VIII. IZMJENE I DOPUNE PROSTORNOG PLANA UREĐENJA GRADA PETRINJE

Petrinja - Zagreb, lipanj 2023.

VIII. IZMJENE I DOPUNE PROSTORNOG PLANA UREĐENJA GRADA PETRINJE

IDEJNO RJEŠENJE SUNČANE ELEKTRANE U NASELJU GORA
(izvor: GRAD-EXPORT d.o.o. Vinkovci, pismo namjere)

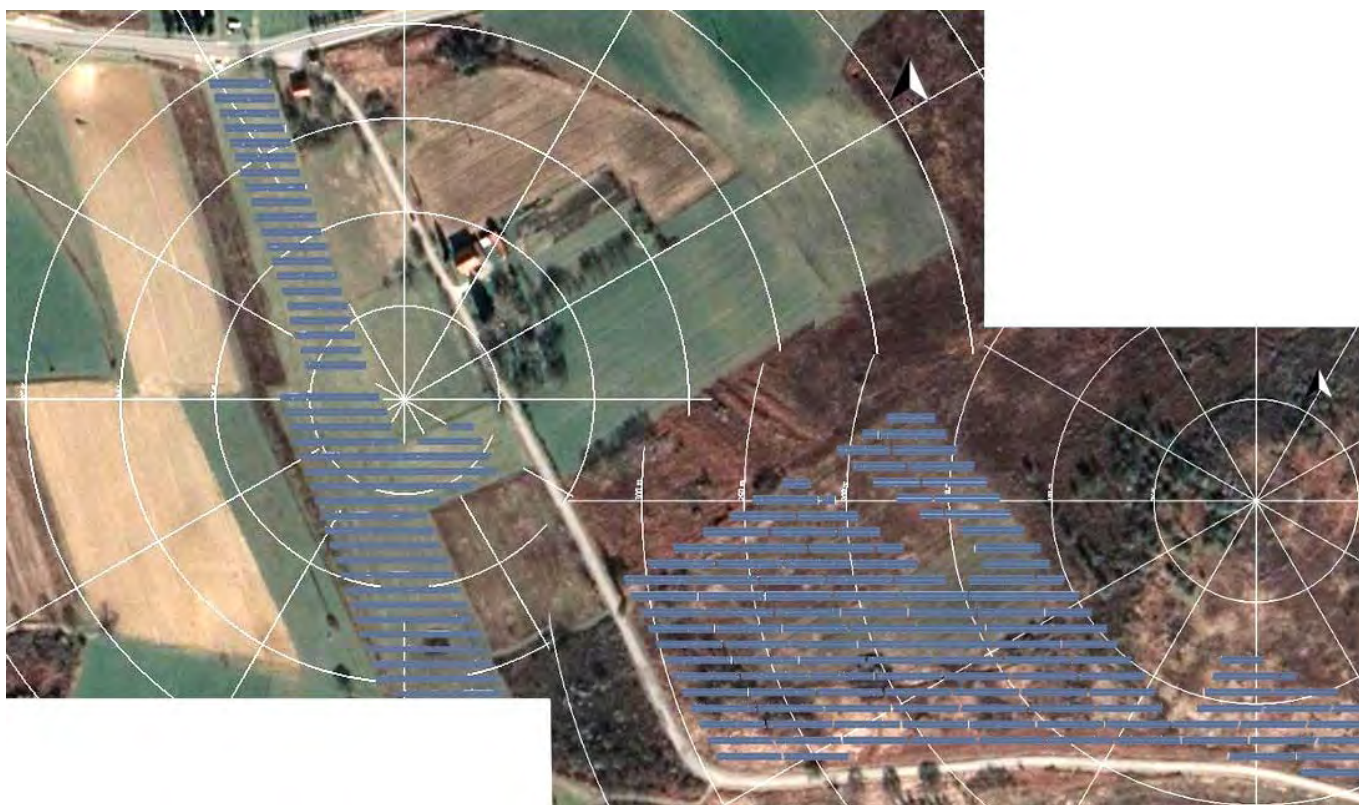
Tvrtka GRAD-EXPORT d.o.o. iz Vinkovaca podnijela je pismo namjere kojim iskazuje svoj interes za izgradnju solarnih elektrana na području Grada Petrinje. Gradnja energetskeg postrojenja (solarne elektrane) planirana je na zemljištu planske oznake P3 južno od križanja državne ceste D-37 sa županijskom cestom Ž-3197 na k.č.br. 745/5, 746/1, 746/4, 748/5, 1170/58, 1170/58, 1170/62, 1171, 1315/5 i druge, sve k.o. Gora, te je za njenu realizaciju potrebna izmjena i dopuna PPUG-a Petrinje.

Gradnja sunčane elektrane planirana je u dvije prostorne cjeline:

- ZONA 1-1, istočno od ceste Ž-3197, planirane priključne snage 3,6 MW,
- ZONA 2-1, zapadno od ceste Ž-3197, planirane priključne snage 2,0 MW.

Imajući u vidu važnost orijentacije prema obnovljivim izvorima energije a u skladu sa predloženom inicijativom, na kartografskim prikazima broj 1. KORIŠTENJE I NAMJENA POVRŠINA, 4.22. GRAĐEVINSKA PODRUČJA NASELJA - List Sisak 23 i 4.30. GRAĐEVINSKA PODRUČJA NASELJA - List Sisak 33 ucrтана je zona gospodarske namjene - sunčana elektrana (planska oznaka SE).

Odredbe za provedbu dopunjene su novim člancima 97.a., 97.b., 97.c. i 97.d. kojima su, u skladu sa člankom 76. stavak 3. Zakona o prostornom uređenju, određeni su uvjeti provedbe zahvata u prostoru za izdvojeno građevinsko područje gospodarske namjene - sunčana elektrana neposrednom provedbom PPUG-a Petrinje.

IDEJNO RJEŠENJE SUNČANE ELEKTRANE U NASELJU KRIŽ HRASTOVAČKI
(izvor: Idejni projekt neintegrirane sunčane elektrane SE BIMGAST 4, Elektromix d.o.o. Šibenik)

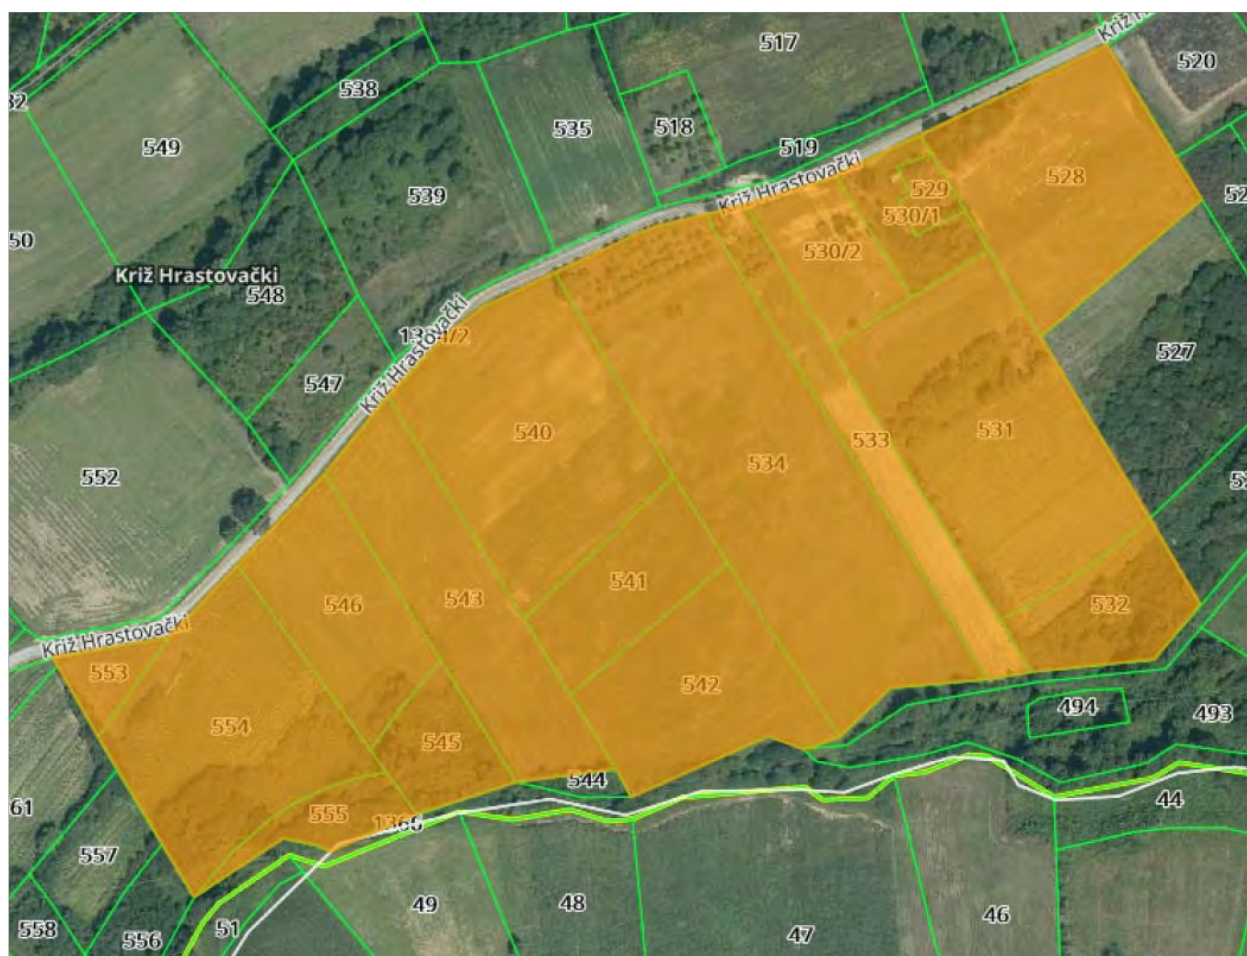
Tvrtka BIG MAST j.d.o.o. iz Stubičkih Toplica podnijela je pismo namjere kojim iskazuje svoj interes za izgradnju sunčane elektrane na zemljištu planske oznake P3 na kčbr. 553, 554, 555, 545, 546, 543, 540, 541, 542, 534, 533, 532, 531, 530/2, 530/1, 529, 528 i druge, sve k.o. Križ Hrastovački.

Površina namijenjena za smještaj fotonaponskih modula, platoa trafostanica i pomoćnih građevina iznosi oko 2,90 ha. Računajući i prostor između modula te između modula i ograde, planirani obuhvat zahvata iznosi ukupno oko 8,54 ha.

Idejnim rješenjem neintegrirane sunčane elektrane SE BIMGAST 4 (izrađivač: Elektromix d.o.o. Šibenik) planirano je 5 TS 10(20)/0,4 kV, od kojih će se položiti srednjenaponski kabel do susretnog postrojenja u kojoj će se obaviti priključak na srednjenaponsku mrežu HEP ODS-a.

U svrhu realizacije predložene inicijative na kartografskim prikazima broj 1. KORIŠTENJE I NAMJENA POVRŠINA, 4.23. GRAĐEVINSKA PODRUČJA NASELJA - List Sisak 24 i 4.24. GRAĐEVINSKA PODRUČJA NASELJA - List Sisak 25 ucrtana je zona gospodarske namjene - sunčana elektrana (planska oznaka SE).

Odredbe za provedbu dopunjene su novim člancima 97.a., 97.b., 97.c. i 97.d. kojima su, u skladu sa člankom 76. stavak 3. Zakona o prostornom uređenju, određeni su uvjeti provedbe zahvata u prostoru za izdvojeno građevinsko područje gospodarske namjene - sunčana elektrana neposrednom provedbom PPUG-a Petrinje.

PLANIRANA LOKACIJA NOVOG RECIKLAŽNOG DVORIŠTA
(izvor: KATASTAR U POKRETU, portal Državne geodetske uprave, <https://www.katastar.hr/#/>)

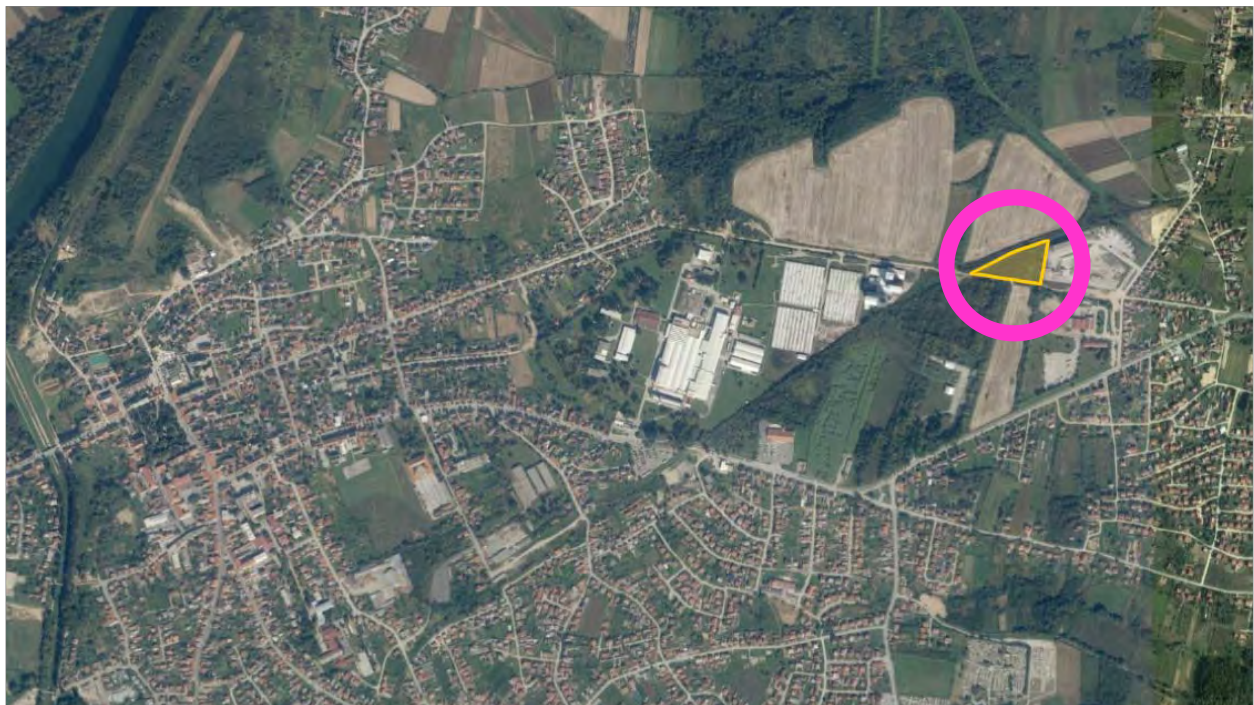
Na kartografskom prikazu broj 2. "INFRASTRUKTURNI SUSTAVI" i člankom 192. Odredbi za provedbu PPUG-a Petrinje utvrđene su lokacije reciklažnih dvorišta te propisani uvjeti smještaja i način gradnje. Smještaj reciklažnih dvorišta moguć je i na drugim lokacijama u gradu ali isključivo u skladu s provedbenim dokumentom prostornog uređenja.

Kako bi se omogućio smještaj dodatnih reciklažnih dvorišta čime bi optimalno bio pokriven prostor Grada Petrinje, na inicijativu Upravnog odjela za prostorno uređenje, graditeljstvo i komunalne djelatnosti obuhvat VIII. izmjena i dopuna PPUG-a Petrinje uključuje i preispitivanje dodatnih lokacija reciklažnih dvorišta čija bi realizacija bila moguća neposrednom provedbom GUP-a grada Petrinje, bez izrade urbanističkih planova uređenja.

VI. izmjenama i dopunama GUP-a grada Petrinje predložena je lokacija novog reciklažnog dvorišta na kčbr. 794/2 k.o. Petrinja. Planirana lokacija veličine je oko 1,0 ha (10.379 m²) i smještena je u produženoj ulici Ljudevita Gaja, južno od željezničke pruge L210 (Sisak Caprag - Petrinja).
